Вопросы к Пятнице — этап 4, ПЗУ (5 моделей IFC)

Папка: **ЖД станция / Работа над ошибками / Пятница**. Модели сверены с ПД **Раздел ПД №4 Подраздел №1 Часть №1 ИЛО1.1 (Парк_ПЗУ)(1439_2025_4).pdf**, **Раздел ПД №4 Подраздел №2 Часть №1 ИЛО2.1 (СП_ПЗУ)(1439_2025_4).pdf** (+ DXF ИЛО1.1, ИЛО2.1) и РД **21_1439_2025_4-ГП.ДП (Парк) 26.09.24.pdf**, **24_1439_2025_4-ГП.СП (Стрелки) 26.09.24.pdf**. Проверено: отметки (точечные, проектные горизонтали, 0.000 зданий, уклоны), посадка зданий, бортовой камень, состав слоёв, атрибуты, структура, цвета.

Разрез модели Ч6 по бортовому камню: цвет бордюра. Так же — в Ч1, Ч2, Ч5, Ч7.

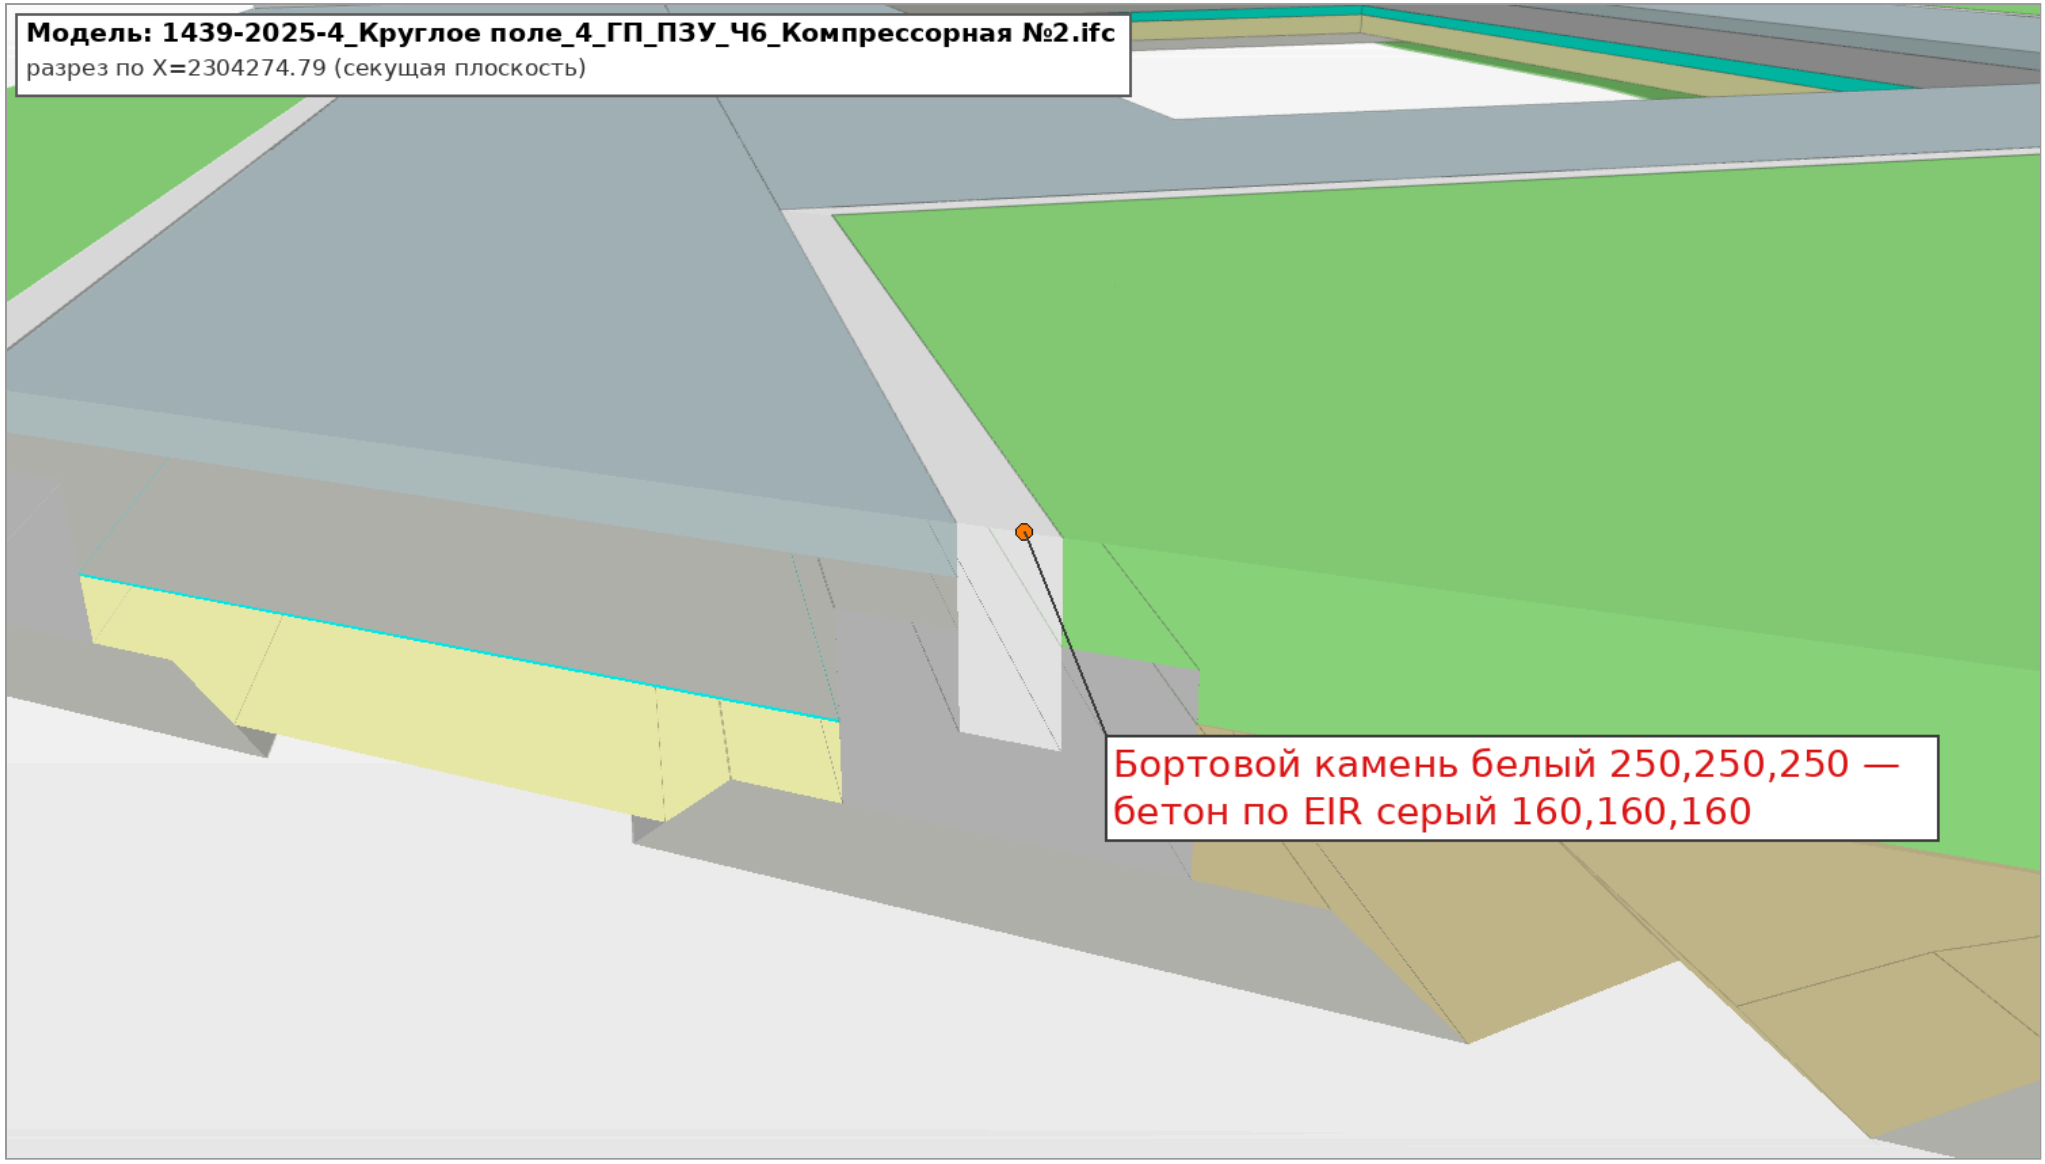
1. **Названия.** Файлы названы по одной компрессорной. Название необходимо давать по локации площадки относительно стрелочных переводов / горловины Парка (см. таблицу выше). Номера «Компрессорная №1…№6» к тому же не совпадают с номерами позиций в ПД (компрессорные по ПД — поз. 1, 6, 11 в ИЛО2.1 и поз. 6, 12 в ИЛО1.1).
2. **Цвета элементов.** Бортовой камень белый — бетон серый, исправить цвет бордюров. Номера цветов сверить с EIR.

Тип 1 по ПД и атрибуты слоёв в модели Ч6 (те же значения в Ч1, Ч2, Ч5, Ч7).

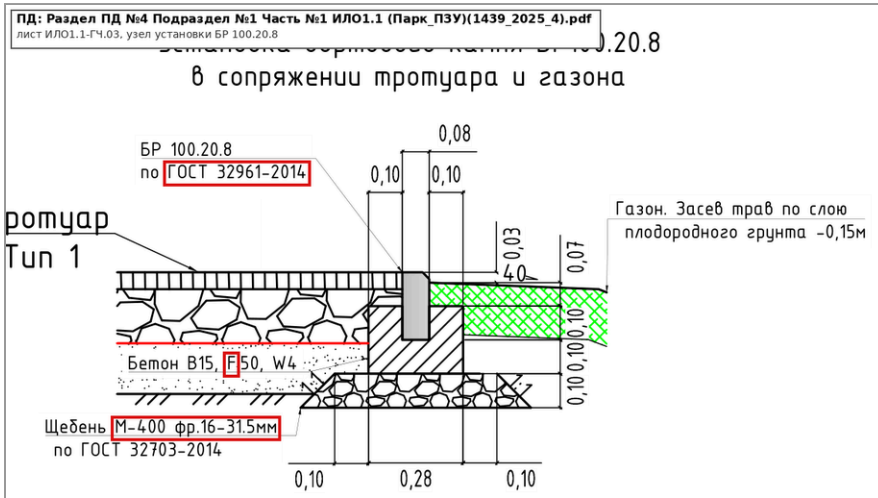
3. **Атрибуты по материалам не соответствуют ПД и ВОР** (одинаково во всех пяти моделях):
    - покрытие: «битум БНД 70/100, ГОСТ 33133-2014» → по ПД битум **PG 64-22, ГОСТ Р 58400.1-2019**; вместо «подгрунтовки битумом» по ПД розлив битумной эмульсии ЭБДК-Б (ГОСТ Р 58952.1-2020);

- основание: «щебёночно-гравийно-песчаное С4», материал «щебень фр. 31,5–63» → по ПД **щебень М600 фр. 16–31,5 мм, ГОСТ 32703-2014**; опечатка «песчанное»;
- песок: в имени «очень мелкий», в материале «Песок мелкий» → по ПД **песок очень мелкий, Кф > 1 м/сут, ГОСТ 32824-2014**;
- бортовой камень: в имени ГОСТ 32961-2014, в «Обозначении стандарта» ГОСТ 6663-91;
- бетон под борт: F150 → по ПД **В15 F50 W4**;
- щебень под борт: в одном имени «М400» и «М-600», в марке опечатка «фр. 16-31.55» → по ПД щебень М-400 фр. 16–31,5;
- ЭППС: марка и стандарт «-», опечатка «Экстридированный пенополистерол» (правильно «экструдированный пенополистирол»);
- откос: «Тип конструкции» то «Покрытие», то «Озеленение» (Ч5) — привести к одному;
- «Обратная засыпка местным грунтом» — такого слоя в узле ПД нет. Подтвердить или убрать.

Набор (Pset)	Свойство	Значение
Элемент	Класс IFC	IFCBUILDINGELEMENTPROXY
Элемент	Name	$ (пусто)
EIR SEZ ALAB...	Марка	А5Вл
EIR SEZ ALAB...	Обозначение стандарта	ГОСТ Р 58406.2-2020, ГОСТ 33133-2014 **по ПД: ГОСТ Р 58406.2-2020, ГОСТ Р 58400.1-2019**
EIR SEZ ALAB...	Толщина	0.05
EIR SEZ ALAB...	Объем	3.602
EIR SEZ ALAB...	Тип конструкции	Покрытие
EIR SEZ ALAB...	Площадь	72
EIR SEZ ALAB...	Уровень	Этаж 01
EIR SEZ ALAB...	Шифр проекта	4.3.1. 1439-2025-4-ИЛО2.1 **по тому «Раздел 4, Подраздел 2, Часть 1 ИЛО2.1» должно быть 4.2.1**
EIR SEZ ALAB...	Имя	Покрытие асфальтобетонное А5Вл с подгрунтовкой битумом БНД ... **по ПД: розлив битумной эмульсии ЭБДК-Б (ГОСТ Р 58952.1-2020), а не «подгрунтовка битумом»**
EIR SEZ ALAB...	Материал	Асфальтобетон А5Вл, битум БНД 70/100 **по ПД: асфальтобетон А5Вл на битуме PG 64-22 (ГОСТ Р 58406.2-2020, ГОСТ Р 58400.1-2019)**

Набор (Pset)	Свойство	Значение
Элемент	Класс IFC	IFCBUILDINGELEMENTPROXY
Элемент	Name	$ (пусто)
EIR SEZ ALAB...	Марка	М600
EIR SEZ ALAB...	Обозначение стандарта	ГОСТ 32703-2014
EIR SEZ ALAB...	Толщина	0.16
EIR SEZ ALAB...	Объем	7.509
EIR SEZ ALAB...	Тип конструкции	Основание
EIR SEZ ALAB...	Площадь	46.938
EIR SEZ ALAB...	Уровень	Этаж 01
EIR SEZ ALAB...	Шифр проекта	4.3.1. 1439-2025-4-ИЛО2.1
EIR SEZ ALAB...	Имя	Основание щебеночно-гравийно-песчанное С4 М600 h-0.16м **по ПД: «щебень», а не щебёночно-гравийно-песчаная смесь С4; опечатка «песчанное»**
EIR SEZ ALAB...	Материал	Щебень фракции 31.5-63 мм М600 **по ПД: щебень М600 фр. 16-31,5 мм по ГОСТ 32703-2014**

EIR SEZ ALAB...	Шифр проекта	4.3.1. 1439-2025-4-ИЛО2.1
EIR SEZ ALAB...	Имя	Слой подстилающий из песка очень мелкого h-0.15м
EIR SEZ ALAB...	Материал	Песок мелкий **по ПД: песок очень мелкий, Кф > 1 м/сут, ГОСТ 32824-2014**

Требуемая структура и дерево модели Ч6 (так же во всех 10 моделях).

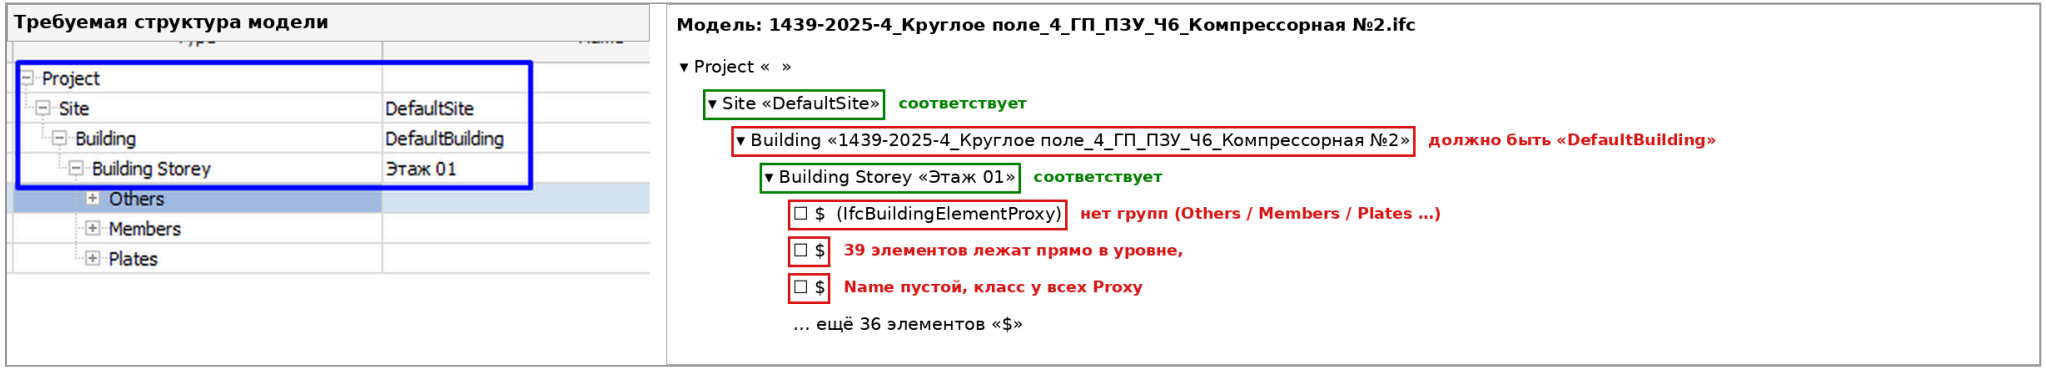
7. **Структура проекта** не соответствует требуемой: Project → Site «DefaultSite» → Building «DefaultBuilding» → Building Storey «Этаж 01» → группы элементов (Others, Members, Plates ...). Площадка «DefaultSite» и уровень «Этаж 01» — верно. Здание названо именем файла — должно быть «DefaultBuilding». Групп нет: все элементы лежат прямо в уровне, класс у всех IfcBuildingElementProxy, Name пустой («$»), IfcMaterial не назначены. Так во всех 10 моделях.

1439-2025-4_Круглое поле_4_ГП_ПЗУ_Ч1_Компрессорная №4.ifc

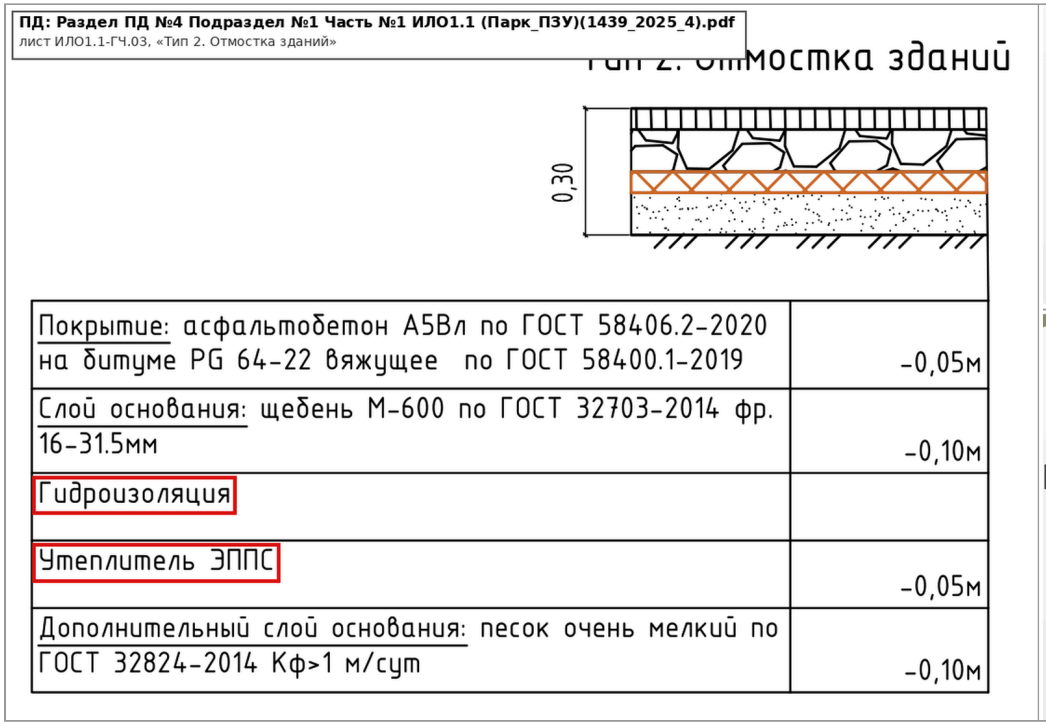
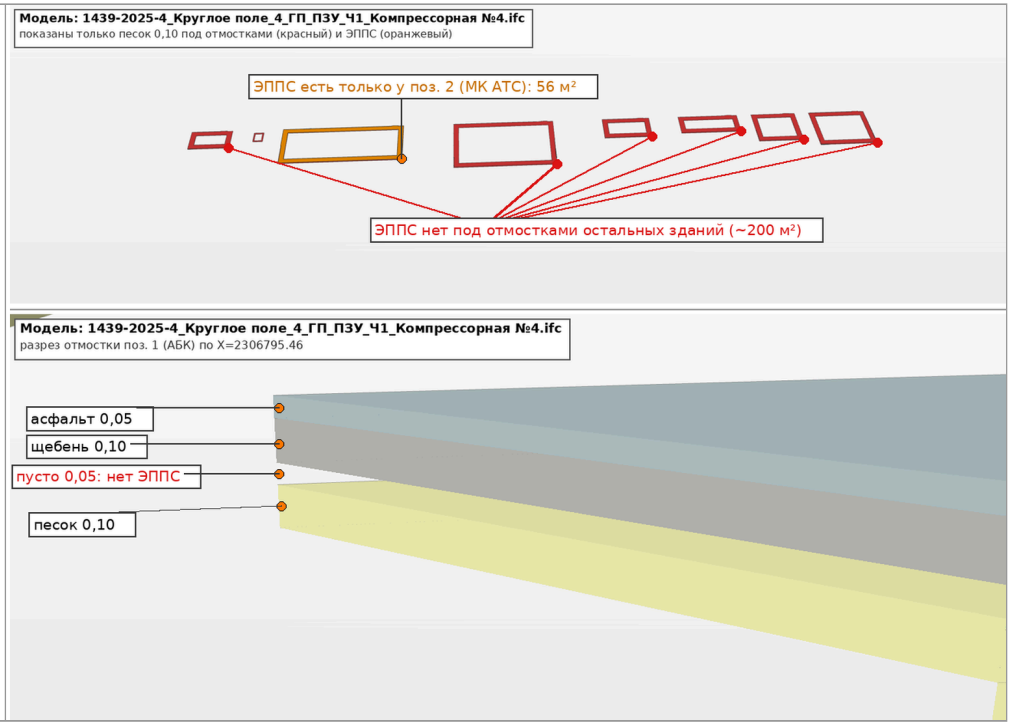
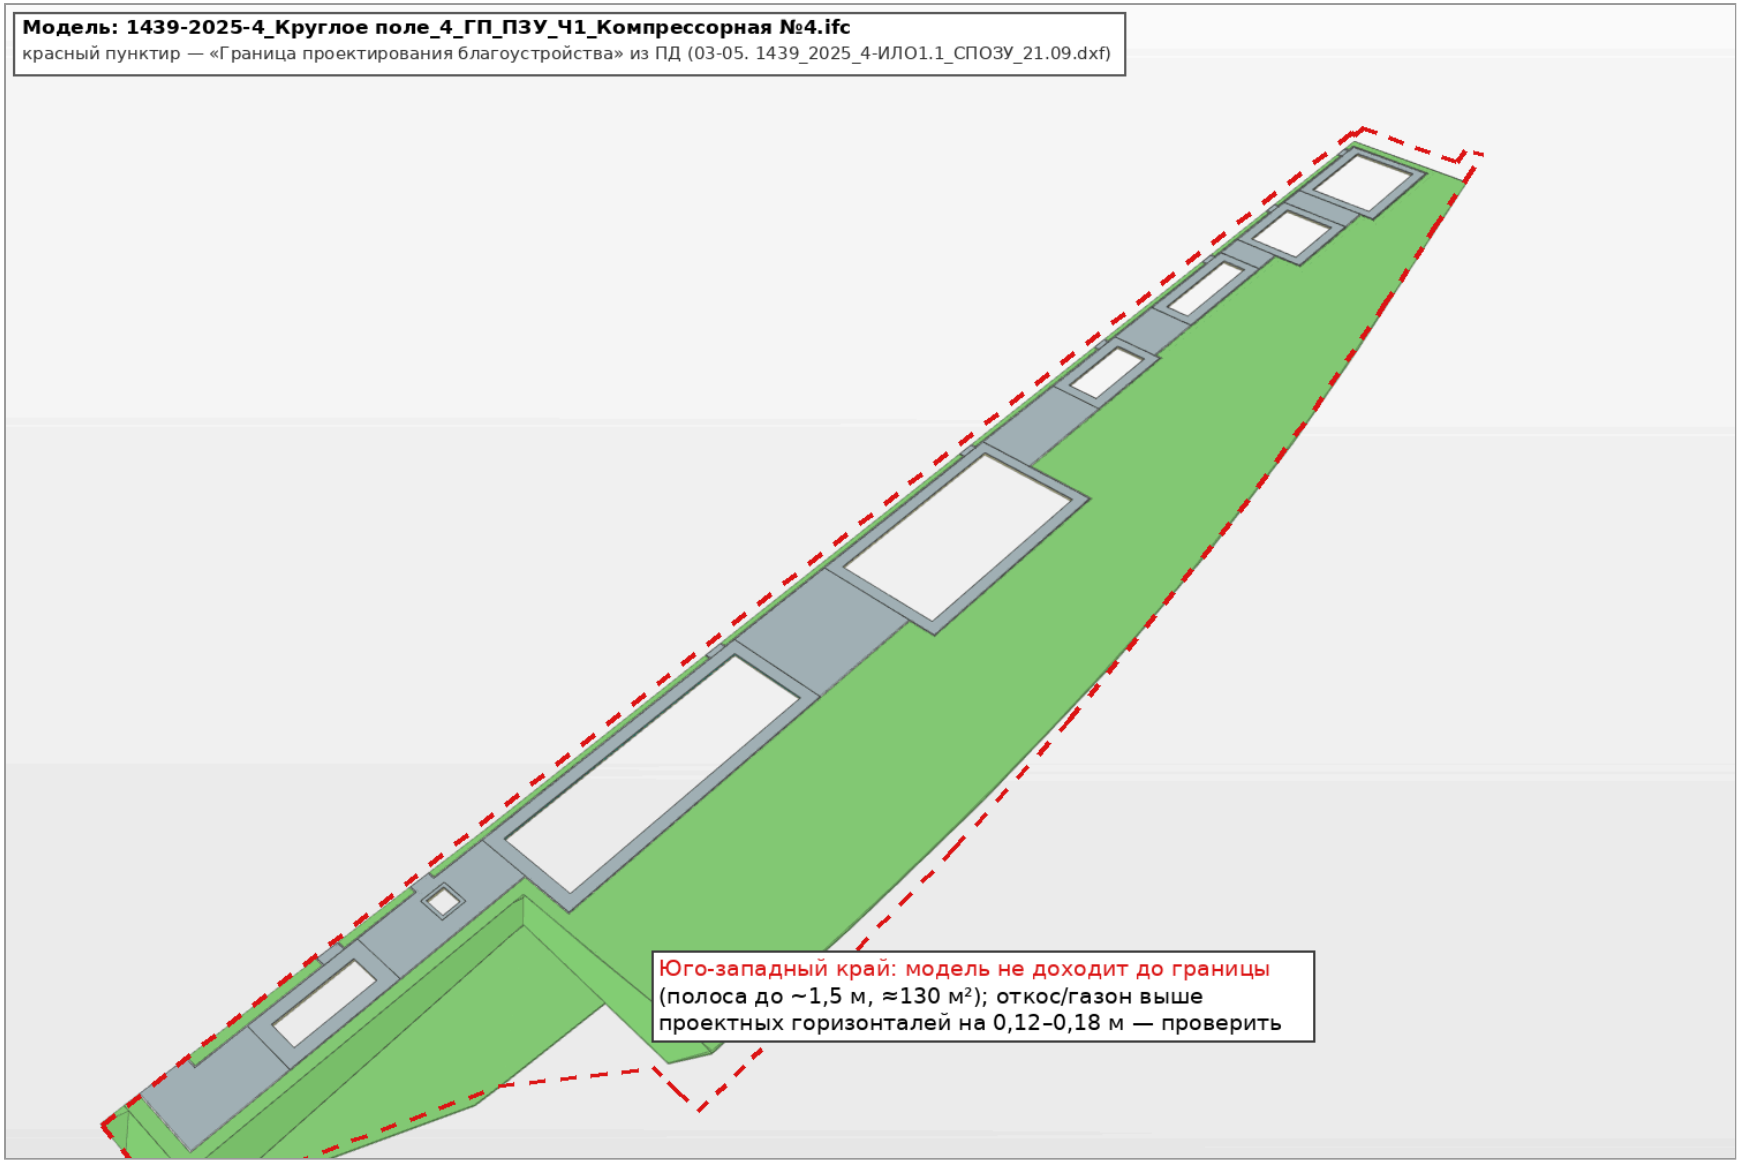
1. **Отмостка «Тип 2» без утеплителя.** ЭППС смоделирован только у поз. 2 (МК АТС) — 56 м² из ~258 м² отмосток. У остальных зданий между щебнем и песком пустой зазор 0,05 м. Гидроизоляции нет нигде.
2. 8 элементов-обрезков геотекстиля (Площадь = 0, объём ≈ 0) — удалить.
3. Юго-западный край: модель не доходит до границы благоустройства (полоса до ~1,5 м, ≈130 м²), откос/газон местами выше проектных горизонталей на 0,12–0,18 м — проверить.
4. Остальной рельеф и посадка всех 8 зданий соответствуют ПД/РД (±0,02 м).

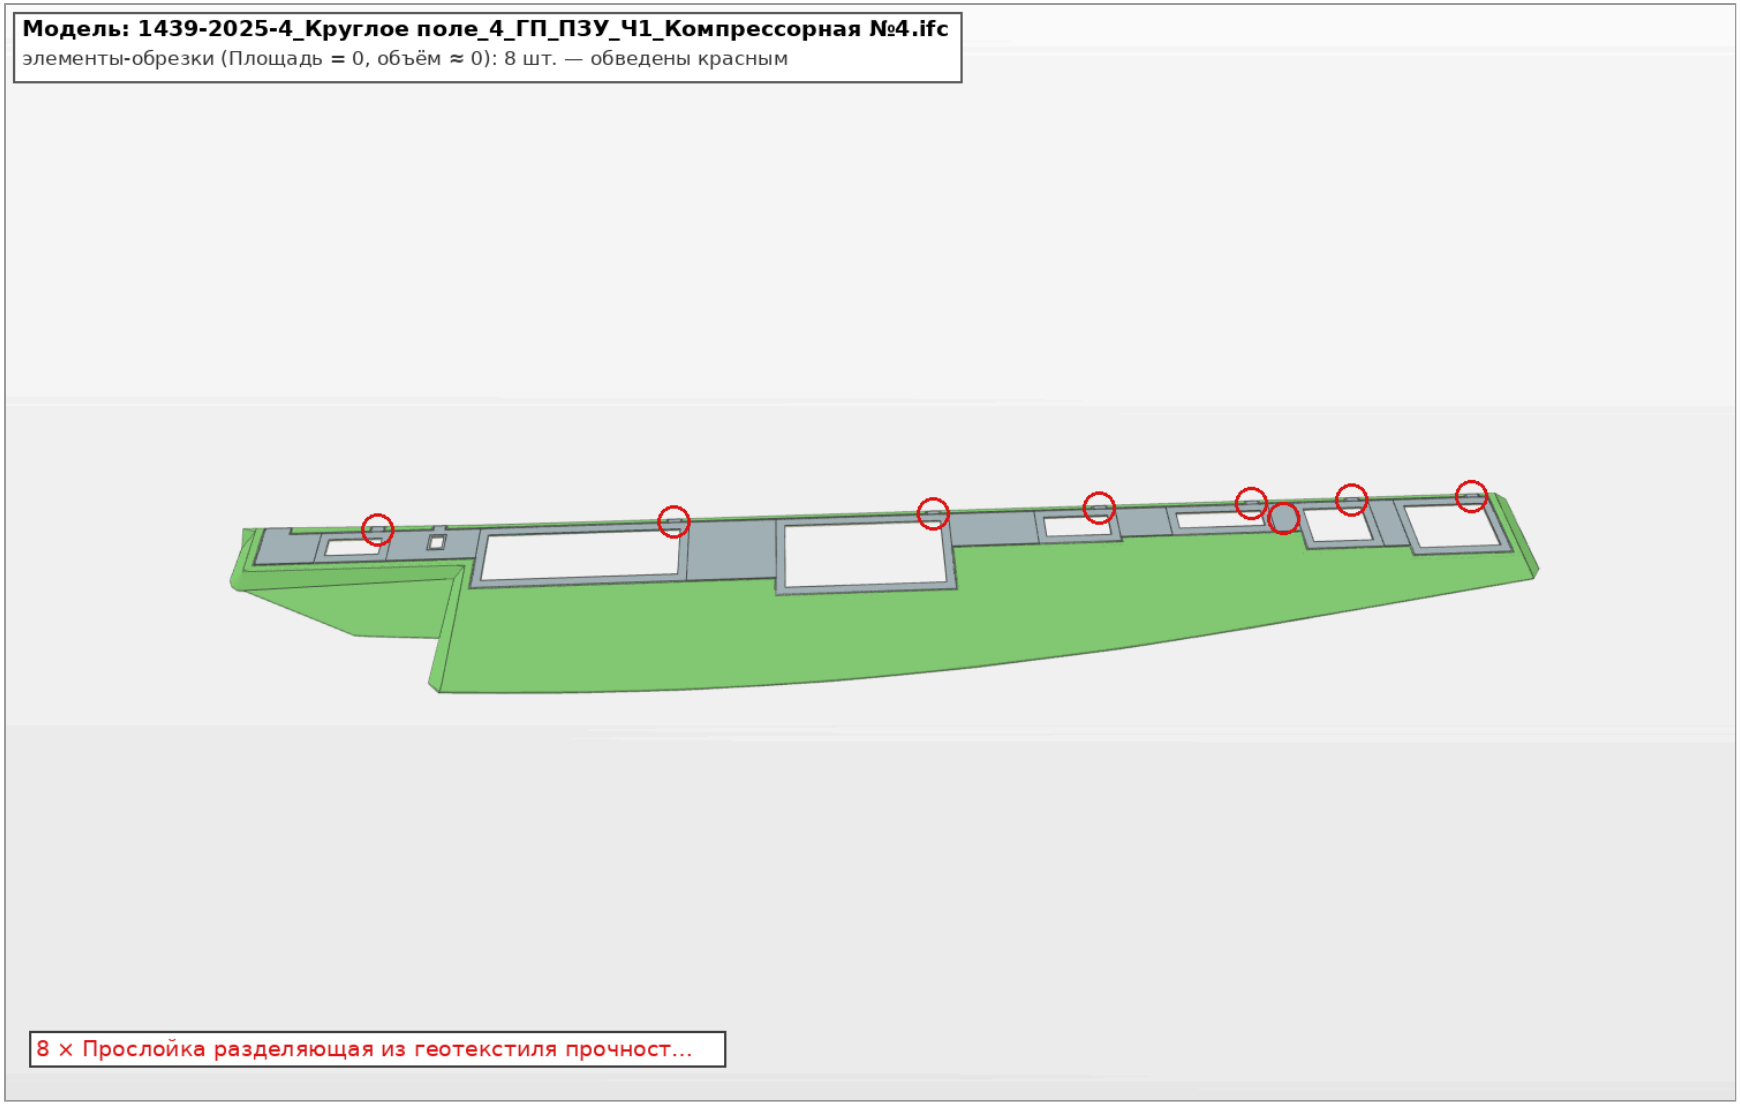
Модель: 1439-2025-4_Круглое поле_4_ГП_ПЗУ_Ч1_Компрессорная №4.ifc
красный пунктир — «Граница проектирования благоустройства» из ПД (03-05. 1439_2025_4-ИЛО1.1_СПОЗУ_21.09.dxf)
Юго-западный край: модель не доходит до границы (полоса до ~1,5 м, ≈130 м²); откос/газон выше проектных горизонталей на 0,12–0,18 м — проверить
